Znak sprawy: GKI.271.5.2022

**WYJAŚNIENIA**  
**do treści Specyfikacji Warunków Zamówienia**

**dotyczy:** postępowania prowadzonego w trybie podstawowym pn. „*Budowa świetlicy sportowo-rekreacyjnej przy boisku piłkarskim w miejscowości Czerteż*”

Poniżej rysunki poglądowe otwierania stolarki okiennej

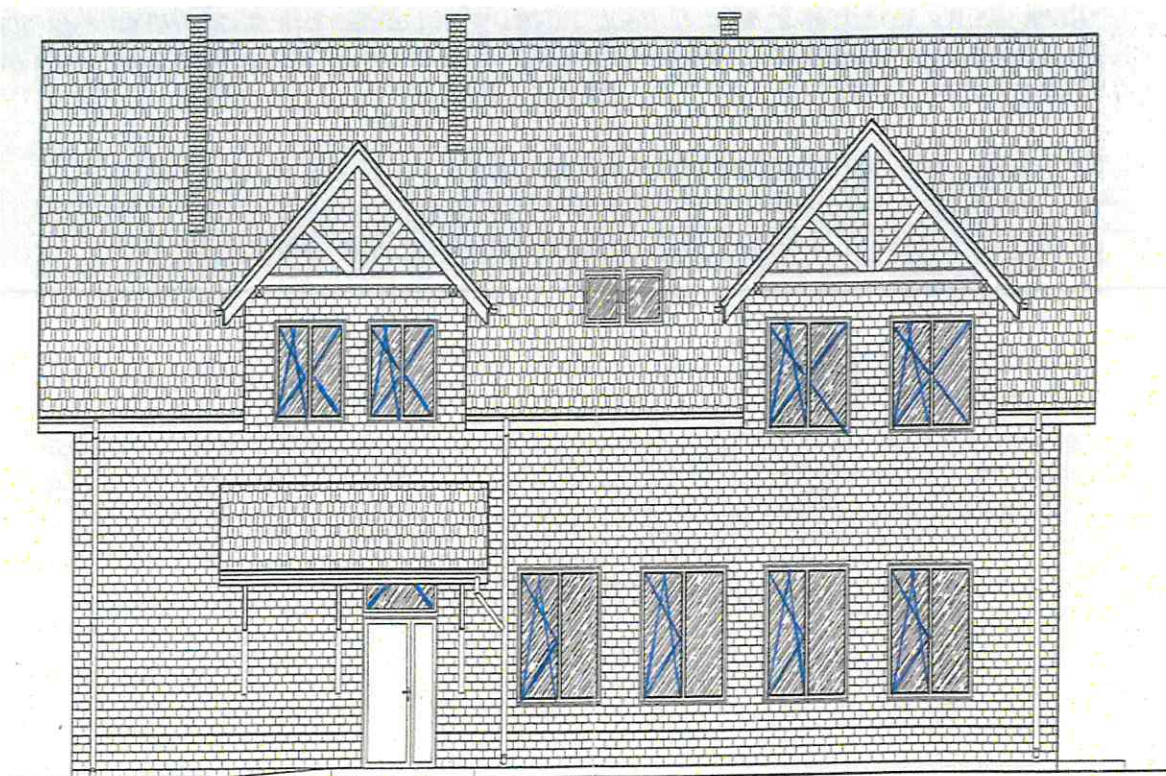
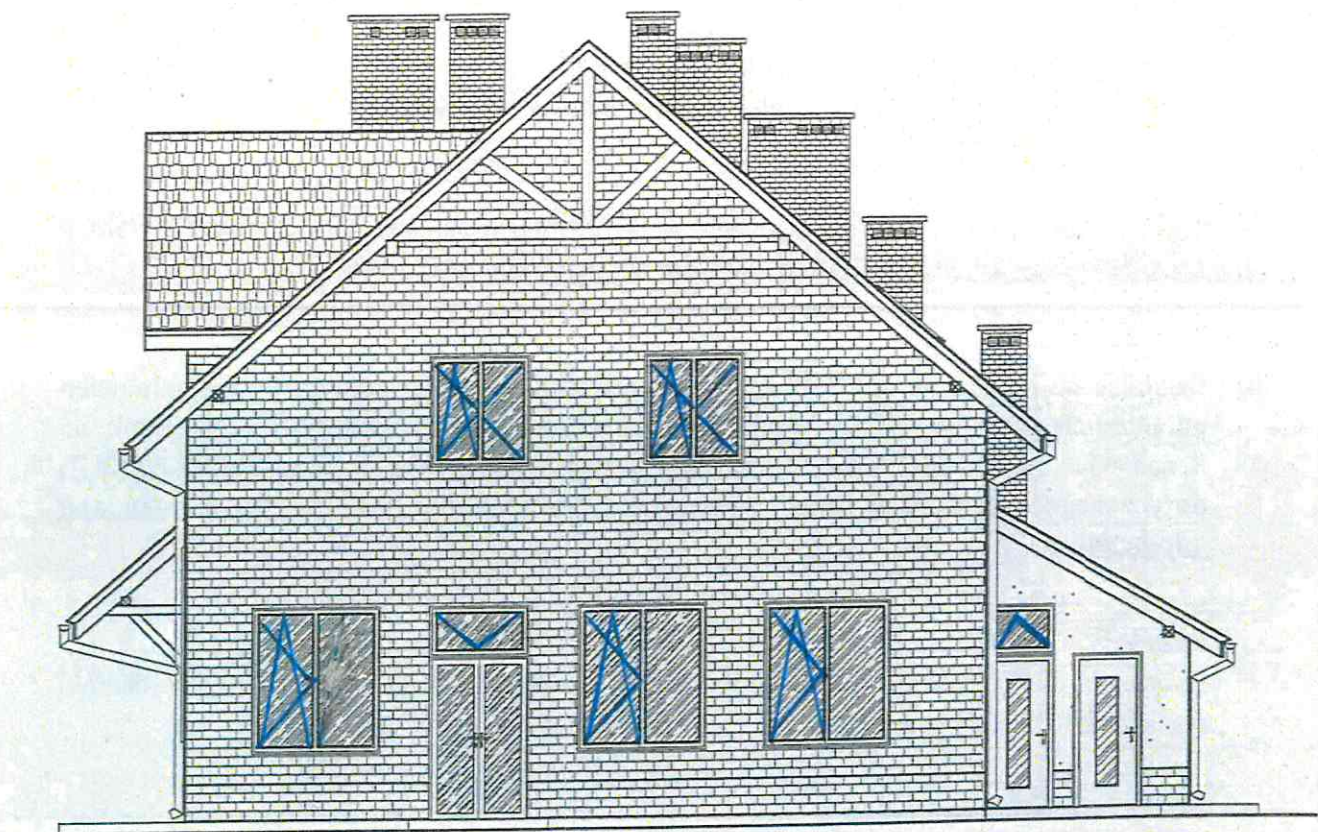
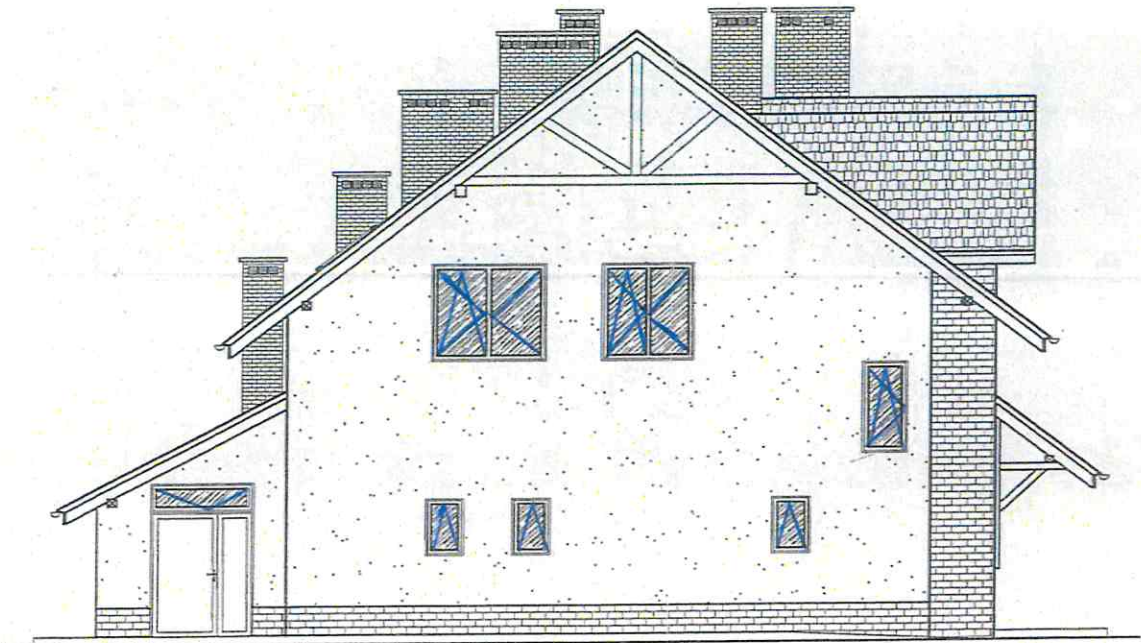
Proszę o udostępnienie zestawienia stolarki okiennej i drzwiowej z określeniem parametrów i kolorystyką.

*Zamawiający nie dysponuje zestawieniem stolarki okiennej i drzwiowej.  
Stolarka okienna, okienna połaciowa i drzwiowa - kolor obustronnie biały, przenikalność cieplna wg. rozporządzenia Ministra Transportu, Budownictwa i Gospodarki Morskiej z dnia 5 lipca 2013 r. zmieniające rozporządzenie w sprawie warunków technicznych, jakim powinny odpowiadać budynki i ich usytuowanie (Dz.U,2013 poz.926).*

*1. Okna połaciowe 78\*120cm\*7szt – 1,1W(m2K)*

*2. Okna i naświetla – 0,9W(m2K) + Nawiewniki higrosterowane*

- U - 0,6\*1,0\*3*
- RU - 0,7\*1,6\*1*
- RU+S - 1,2\*1,5\*2*
- RU+R - 1,45\*1,7\*1*
- RU+R - 1,8\*1,7\*1*
- naświetle – U - 1,4\*0,7\*1*
- naświetle – U – 0,7\*1,0\*1*

*3. Okna z szybą P2 + Nawiewniki higrosterowane*

- RU+R - 1,4\*1,5\*2*
- RU+R - 1,5\*1,5\*2*
- RU+R - 1,8\*1,7\*2*
- RU+S - 1,8\*2,0\*7*
- naświetla - U – 1,5\*0,7\*2*
